SYMPHONY V2 – version log

Revisioni, modifiche approvate, decisioni e verifiche di progetto

Documento	**symphony_version_log** (unico file, aggiornato a ogni revisione). Fino alla rev. 1.5 si chiamava `modify_request1910` : tutto il suo contenuto è riportato qui, invariato
Revisione corrente	**1.36** del 02/11/2026 – R-14 chiuso senza modifiche: C39 resta 10 µF 0402 10 V

24. Netclass e layout della parte RF modificato v1.12

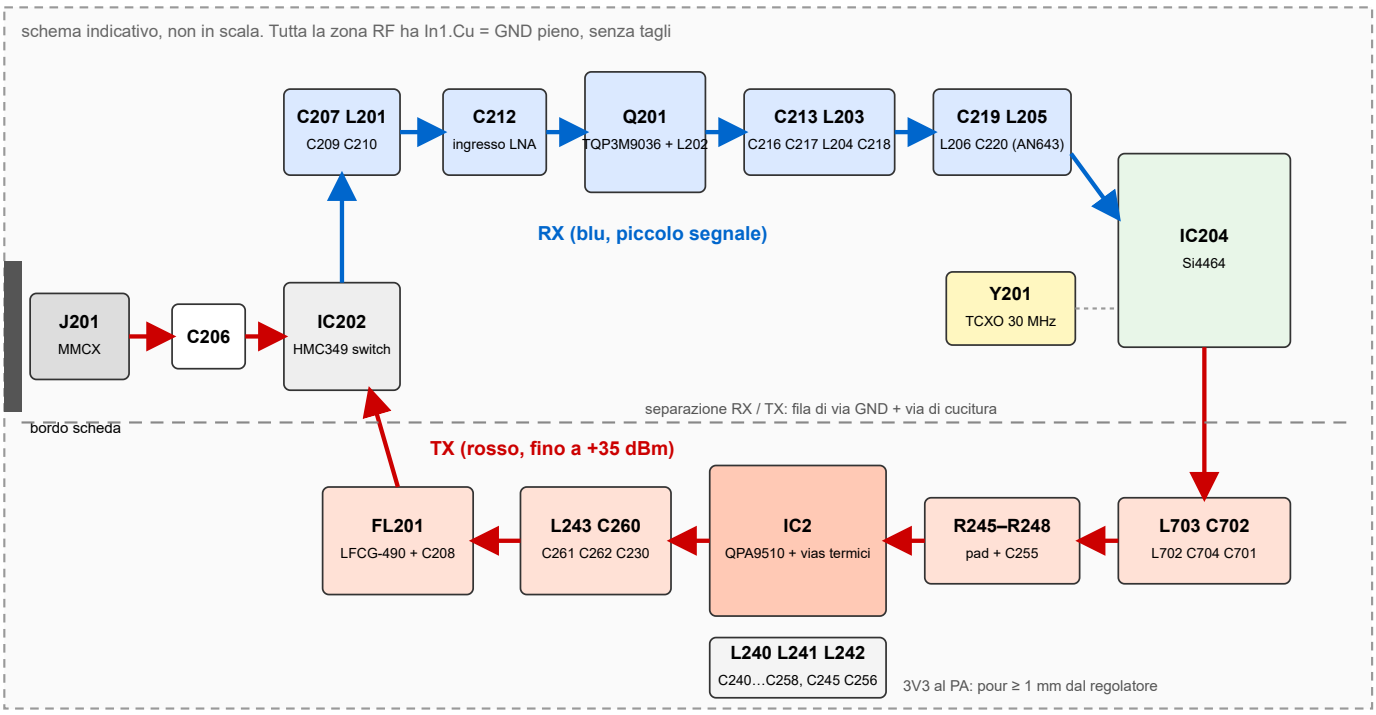
- Riferimento delle linee RF su F.Cu: **In1.Cu = GND pieno** sotto tutta la zona RF, senza tagli e senza altre piste.
- **Linea consigliata: coplanare con massa (CPWG), pista 0.20 mm, distanza dal GND di F.Cu 0.20 mm.** Calcolo: 51 Ω con εr 4.1, 49 Ω con εr 4.5. Microstriscia semplice a 50 Ω: circa 0.17 mm.

- Prima di sbrogliare, verificare con il calcolatore di impedenza JLCPCB per lo stackup scelto e, se cambia, aggiornare la larghezza della netclass RF_50R.

- A 435 MHz λ in scheda ≈ 390 mm: piste RF di pochi mm sono corte, ma vanno comunque tenute a 50 Ω, dritte e senza stub. Curve a 45° o ad arco.
- Via di cucitura GND lungo le linee RF e lungo il bordo del GND di F.Cu: **passo ≤ 2 mm** (copre anche le armoniche del PA fino a qualche GHz).
